HENVENDELSER MODTAGET I HØRINGSPERIODEN

FORSLAG TIL TILLÆG 1 TIL LOKALPLAN 489 NUUKS PLADS

Offentlig høringsperiode fra den 7. december 2020 til den 8. februar 2021.

Illustration: sort ramme markerer ønsket mulighedsfelt

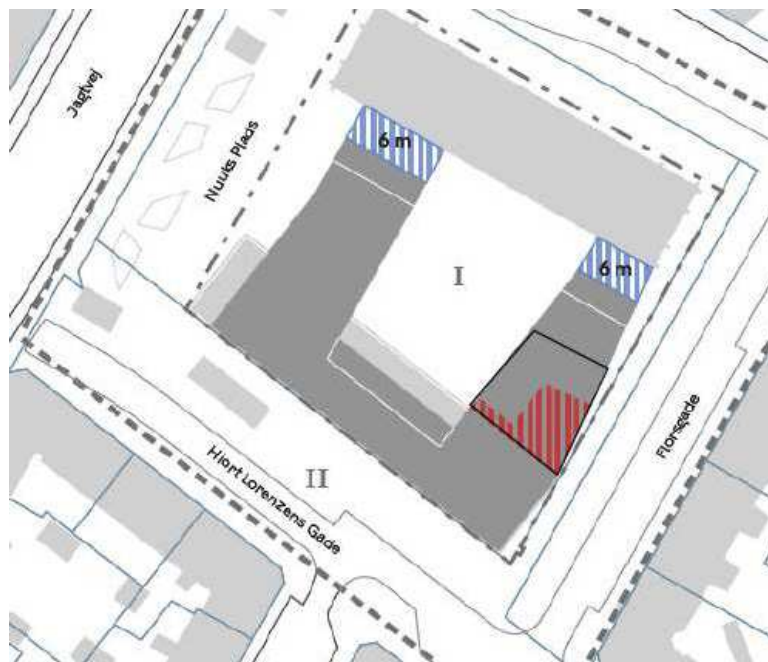
I §6 stk. 2 c) henvises der til at "Porte og passager skal placeres som vist på tegning 5c."

Bygherre ønsker en revidering af tegning 5c. Nuværende felt tager ikke tilstrækkeligt hensyn til fleksibilitet for byggeteknik og konstruktioner i den videre projektering og bygherre ønsker, at der i stedet angives et mulighedsfelt med et minimumsmål for passagen. For porten ved Florsgade ønskes der angivet et mål for min. bredde: 1,4 m.

Illustration: Orange markering viser felt der er 1,6 meter højt og trukket 3 meter tilbage fra facader.

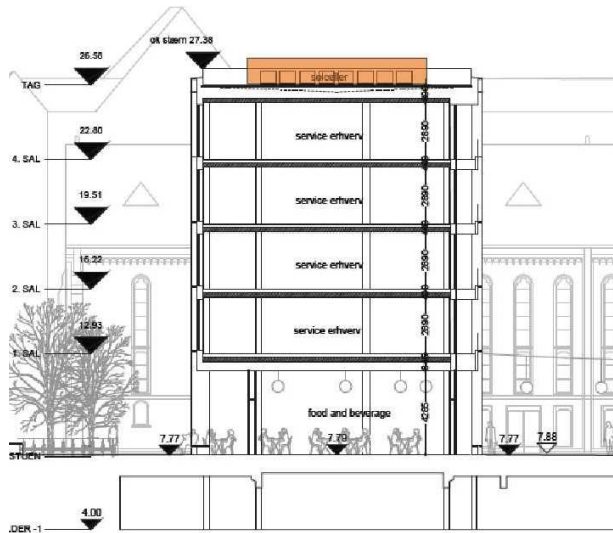
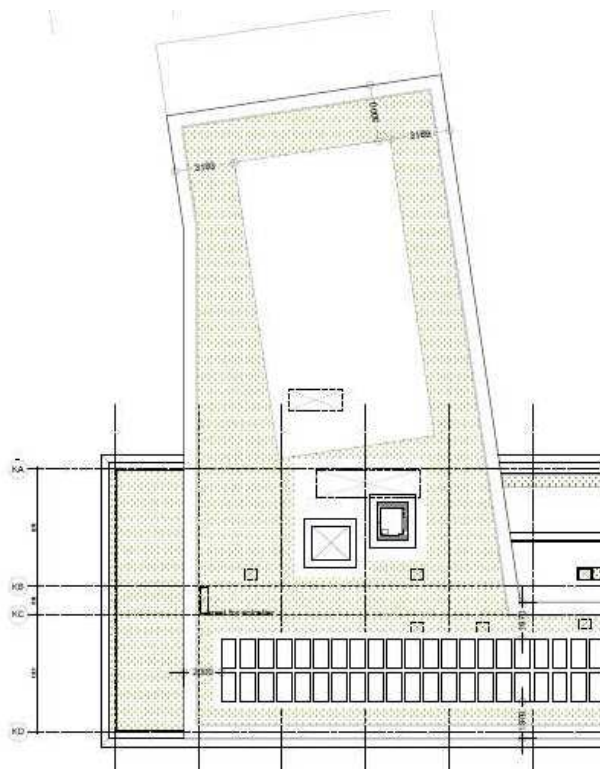
Bygherre ønsker at der i lokalplanen gives mulighed for, at der kan placeres tekniske installationer med en maksimal højde på 1,6 meter inkl. afskærmning, på et område placeret 3 meter inde på taget målt fra facader.

Tekniske anlæg dimensioneres, placeres og afskærmes, således at krav i Vejledning fra Miljøstyrelsen, "Ekstern støj fra virksomheder" nr. 5/1984 er opfyldt, såvel på omkringliggende eksisterende boligfacader, nye boligfacader som på udendørs opholdsarealer.

Illustration: gul facade = facade f, og lys grøn facade = facade h. Orange pil markerer område for port/døre til cykelrum. Blå pil markerer område for mulig port/dør til bagvedliggende cykeltrampe/rampe.

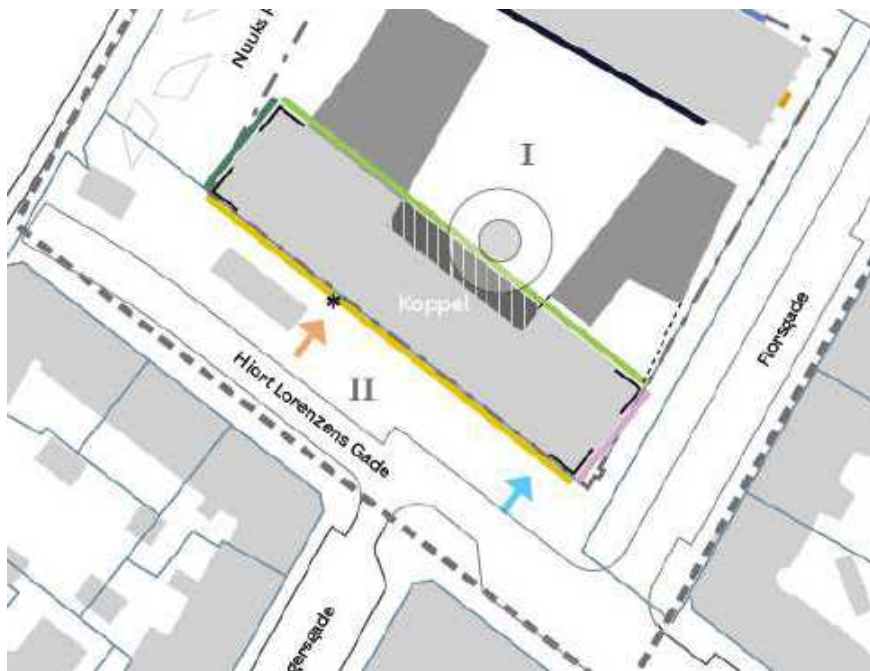
Sætningen fjernes, idet der på dette sted ikke er placeret en rampe, men et bagvedliggende cykelrum i stueplan. Punktet skal således give mulighed for port/døre til dette cykelrum.

Sætningen udvides: Der kan derudover i stueetagen langs facade f og h indsættes portlåger til varelevering, affald og bagvedliggende cykeltrampe/rampe.

Illustration: mod byrummet er stueetagen dobbelthøj. Facadens åbenhed for stueetagen, strækker sig således over stue og mezzanin-etage.

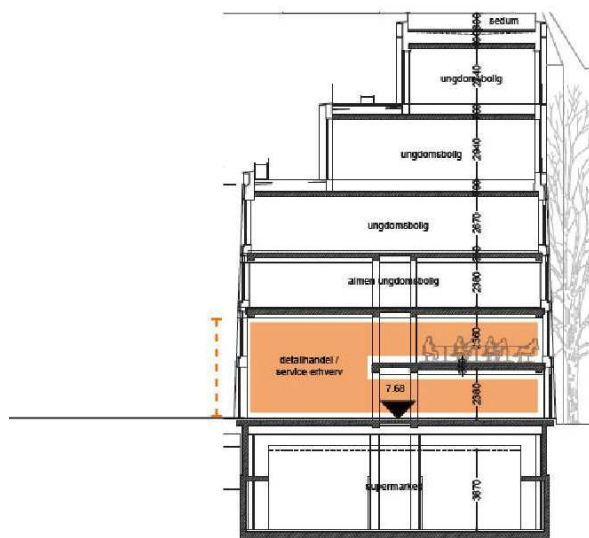
Bygherre ønsker at der i lokalplanen gives mulighed for en større åbenhed i stueetagens facade mod det nye byrum, og samtidig understøtte lokalplanens anvisning om transparente og inviterende stueetager. Samtidig vil det afspejle at rummet bagved facaden er dobbelthøjt jf. illustration nedenunder.

Bygherre ønsker at der gives mulighed for åbninger i modulets fulde bredde i stueetage og på 1.sal, på i alt 13,5 m, hver etage for sig.

Illustration: t.h.: Sideindgang til supermarkedet, 2 moduler = 4,5m. t.v.: Placering af sideindgang.

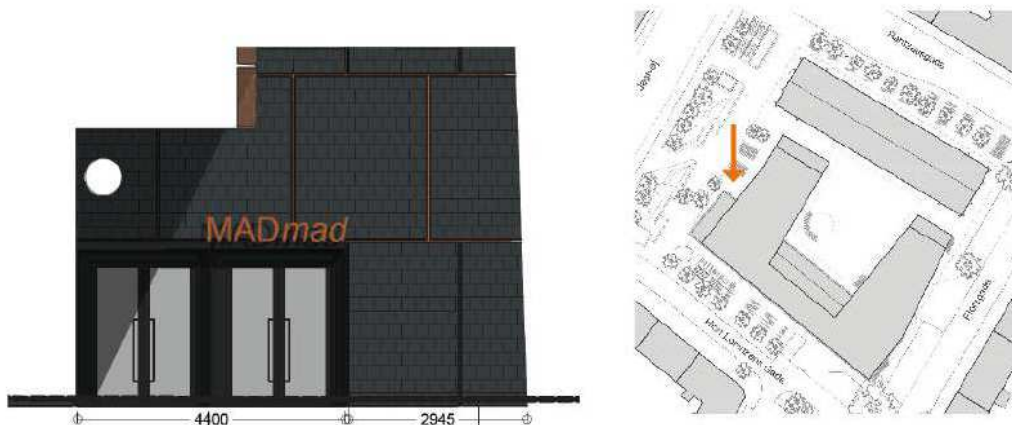
Koppels facade er opbygget af et modulmål på 2x2,25m.

Bygherre ønsker, at min. bredde (4 m) ændres for sideindgang til supermarked så det går op med modulmålet på 2x2,25m = maks. 4,5 meter, eller blot defineret ved 2 moduler.

Illustration: Røde linjer = løbende meter facadelængde i regnestykke, dvs. eksklusive portåbninger og begrønnede gavle. Blå linjer = løbende glasmeter.

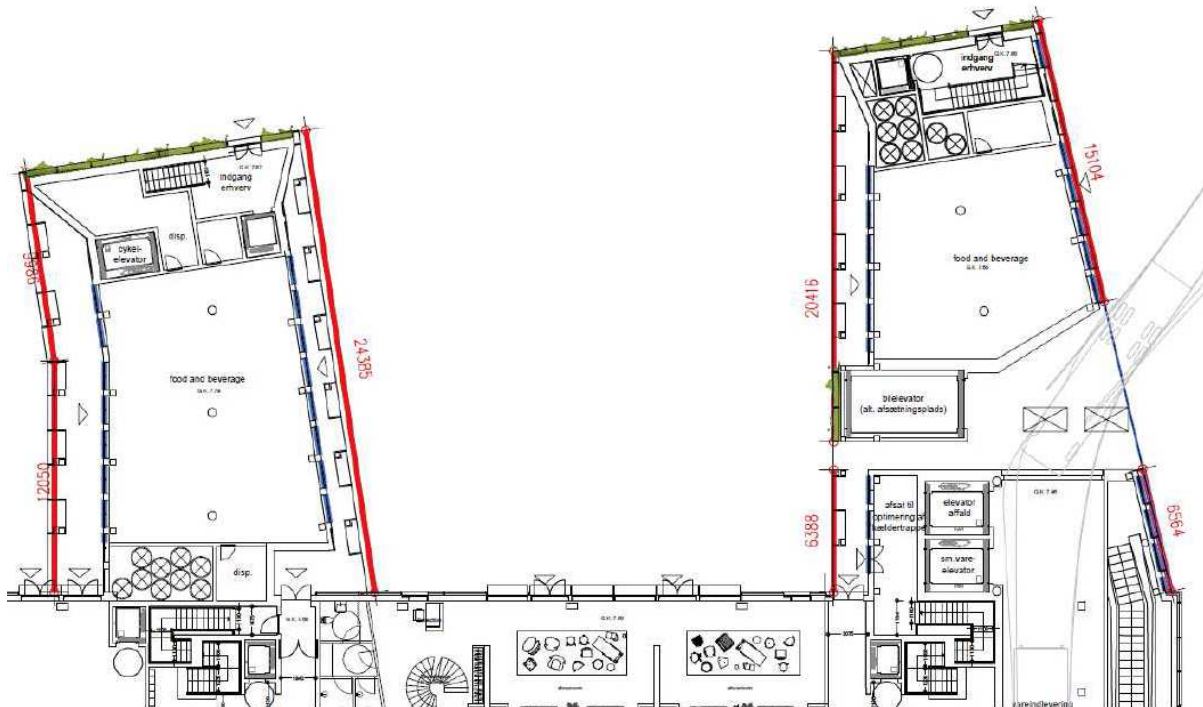
Da procentsatsen blev sat i lokalplanen, var vi ikke opmærksom på at udregningen udregnes pr. løbende meter for hele facadestykket. Det betyder ved opmåling at den reelle grad af transparens pr. løbende meter er 50%. Dette var en ren beregningsfejl, og repræsenterer ikke en ændring af projektets transparens i stueetagen.

Bygherre ønsker at procentsatsen ændres til 50%.

Illustration: Markeret med gult, facadestrækning mod Metropladsen der rykkes 38 cm mod vest.

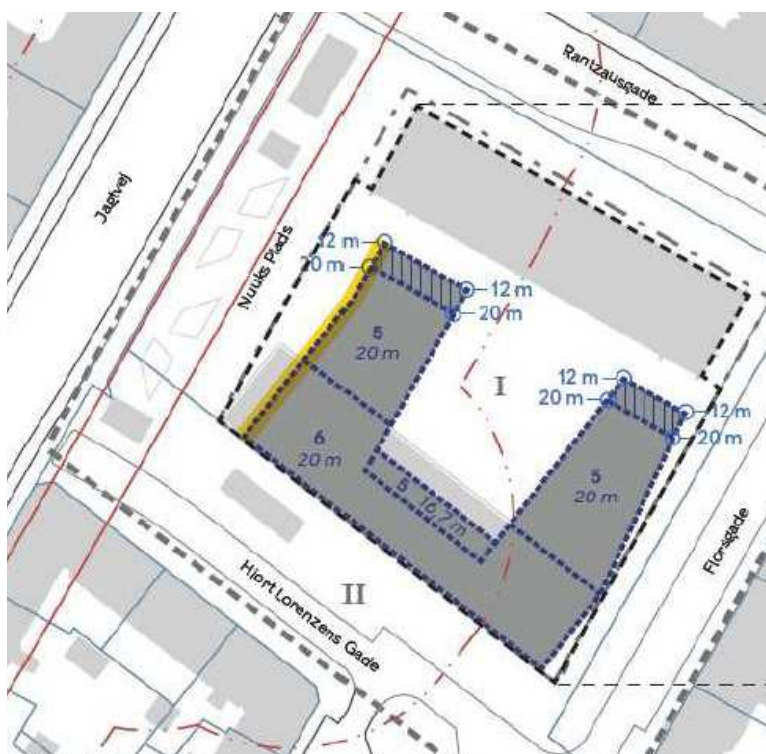
I den videre projektering og detaljering af projektet, er det erfaret, at bærelinjen i det eksisterende Koppels Magasin ligger længere fremme mod Metropladsen end først antaget. Det er derfor nødvendigt at rykke facadelinjen mod vest med 38 cm for at sikre tilstrækkelig plads til isolering i facaden.

Til orientering, gøres husdybden i Metrofløjen ikke dybere, men parallelforskydes.

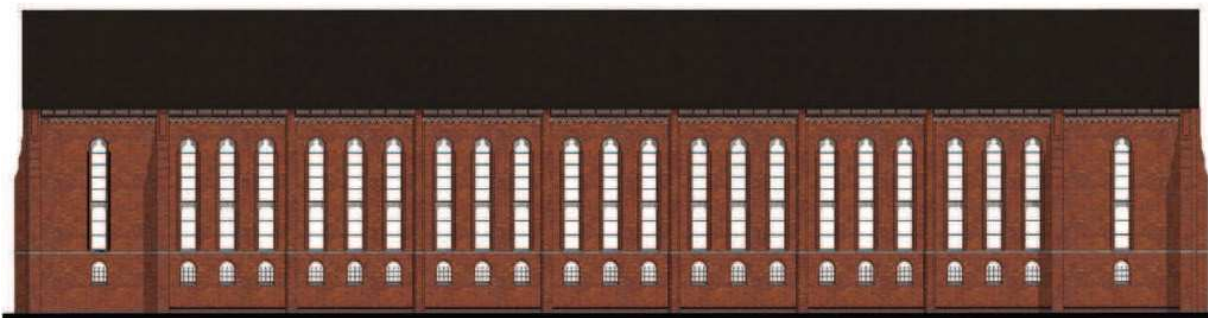
De nye dørhuller i stueetagen mener vi derfor skal udformes, så de bidrager til at bygningen som helhed opnår en ny, balanceret helhed mod fokus på at signalere "velkommen indenfor".

København har de seneste godt 20 år forandret sig radikalt ved at rigtig mange af byens stueetager er blevet lukket op, og i dag inviterer indenfor til funktioner, der underbygger det levende byliv, vi kender i dag. Når en bygning som Landsarkivet skal indgå i det nye byliv, så skal den nødvendigvis forandres – ikke på trods, men i samklang med dens egen arkitektur. At efterlade historiske spor som "borggittervinduer" i stueetagen giver for os ingen mening, når nu Martin Nyrop selv forsynede hovedparten af bygningens facader med lange, slanke vinduer for at hente lyset ind. Når Nyrop tegnede ens facader mod nord og syd, så mener vi også at de nye facader skal være ens mod nord og syd.

Vi er derfor uenige med Københavns Kommune og dem, der mener, at bygningens tunge base og afvisende facade med de tilgitterede "borggittervinduer" er væsentlige at bevare eller endog slet ikke må ændres! Lige store åbninger mod begge sider – både mod syd mod solen og mod nord, hvor mange går forbi – er til gengæld afgørende vigtigt, når så stort og så karakterfuldt et hus bliver åbnet op for kvarteret beboere.

Landsarkivets facade mod Rantzausgade

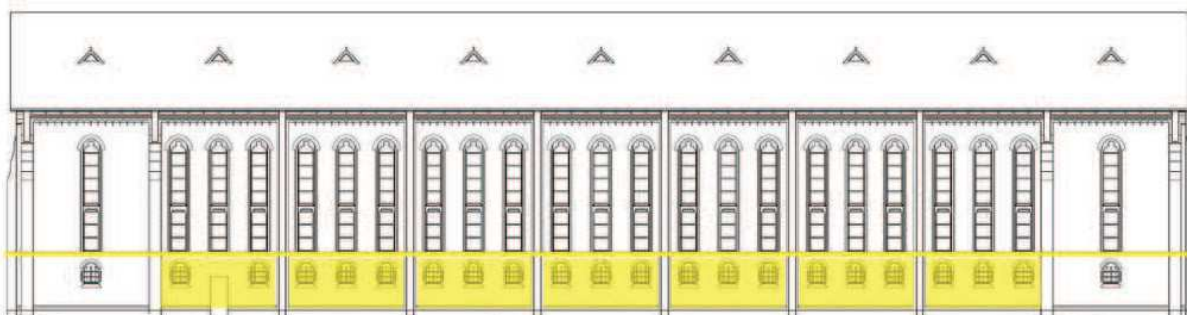
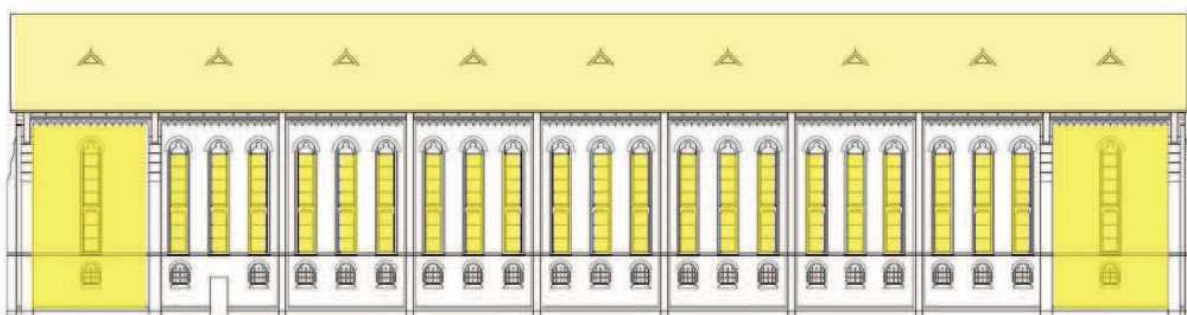
Den tunge del af facaden med "borggittervinduerne"

De væsentligste, arkitektoniske træk: taget og gavlpartierne og de høje slanke vinduer
